改善箇所説明図 ①

基準不適合発生箇所

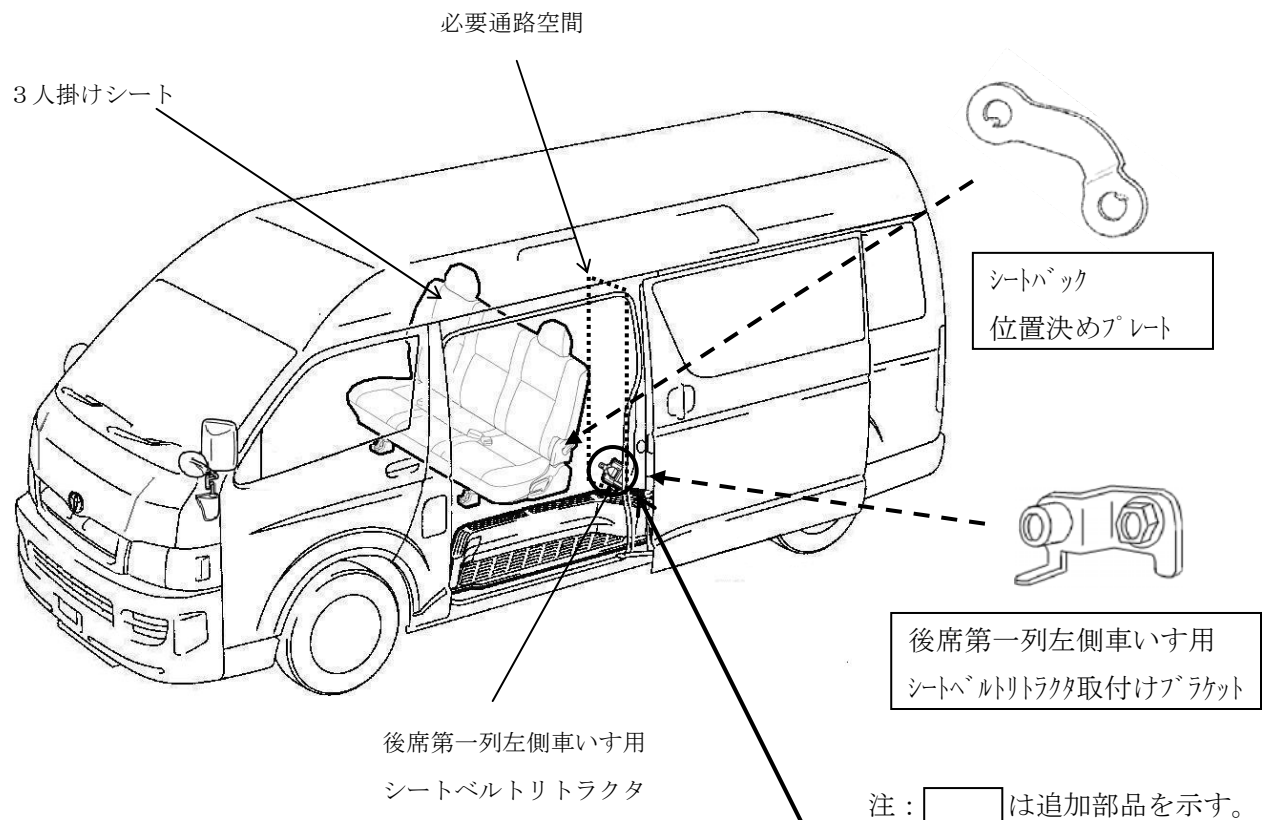
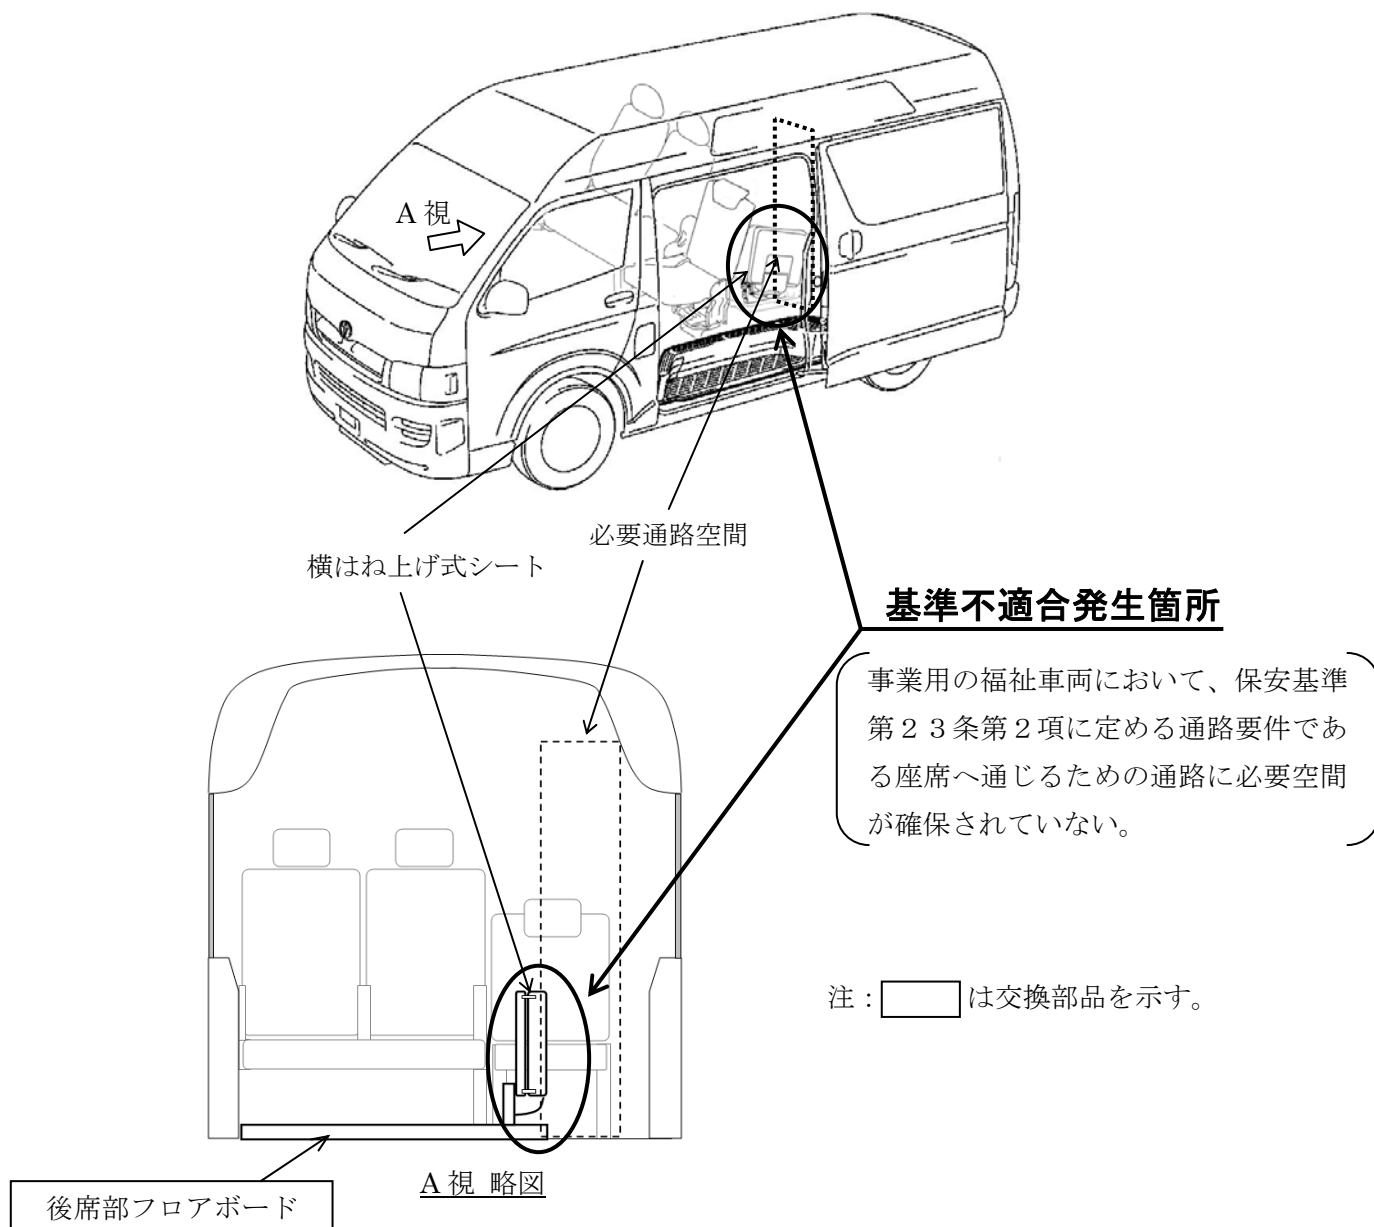
事業用の福祉車両において、保安基準第23条第2項に定める通路要件である座席へ通じるための通路に必要な空間が確保されていない。

改善の内容

全車両、後席第一列左側車いす用シートベルトリトラクタに取付けブラケットを追加し、リトラクタの位置を変更するとともに、3人掛けシートにシートバック位置決めプレートを追加し、シートバック角度を規制する。

識別：改善済車両には、車台番号打刻位置の型式末尾桁上側に黄ペイントを塗布する。
